Plan de Prévention des Risques d'inondation
14 communes du bassin versant de l'Ardèche
Commune de
Saint-Etienne-de-Fontbellon

ANNEXE 6

AVIS DES PERSONNES PUBLIQUES

Objet : Avis sur le PPRi de Saint Etienne de Fontbellon

REPÈRES DE CRUE

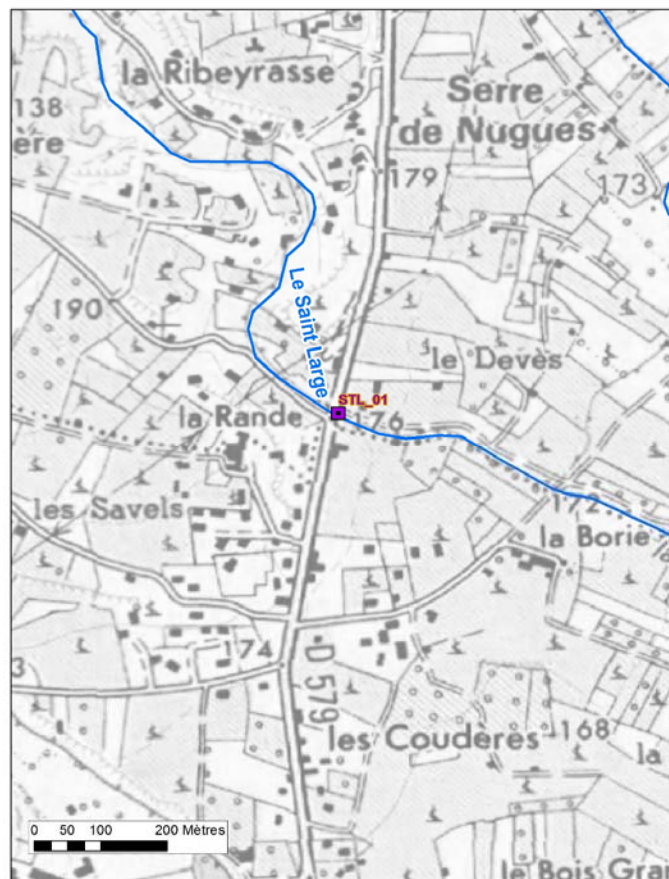
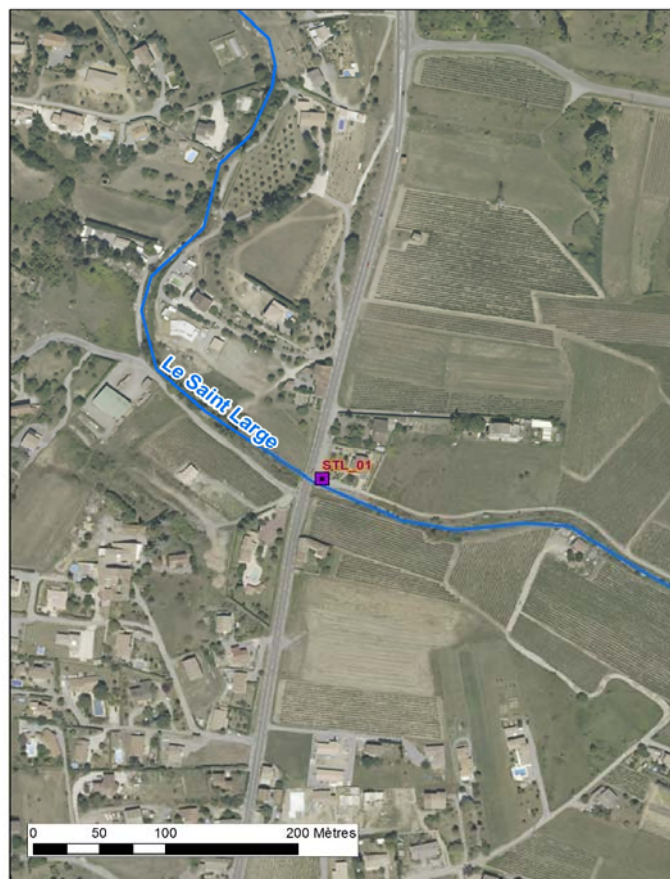
- Page 31 : population de la commune 2 778 habitants (au 01/01/2019 - Source INSEE)
- Page 39 : Article R2 - Création d'un niveau habitable refuge : ce point nous semble difficile, voire impossible, à mettre en place pour les constructions existantes (hors demande d'extension)
- Annexe 2 - Repères de crue : l'ouvrage représenté sur les photos ne correspond pas à l'existant. Le pont a été refait avec un nouveau gabarit pour faciliter l'écoulement des eaux (photos à changer)

- Page 31 : population de la commune 2 778 habitants (au 01/01/2019 - Source INSEE)
- Page 39 : Article R2 - Création d'un niveau habitable refuge : ce point nous semble difficile, voire impossible, à mettre en place pour les constructions existantes (hors demande d'extension)
- Annexe 2 - Repères de crue : l'ouvrage représenté sur les photos ne correspond pas à l'existant. Le pont a été refait avec un nouveau gabarit pour faciliter l'écoulement des eaux (photos à changer)
- Annexe 3 - Page 3 : pour RD579 (nouvel ouvrage, idem point ci-dessus)
- Annexe 3 - Renseignements administratifs : personne ayant participé à l'entretien M. Alain JABRY (non pas JABRE)
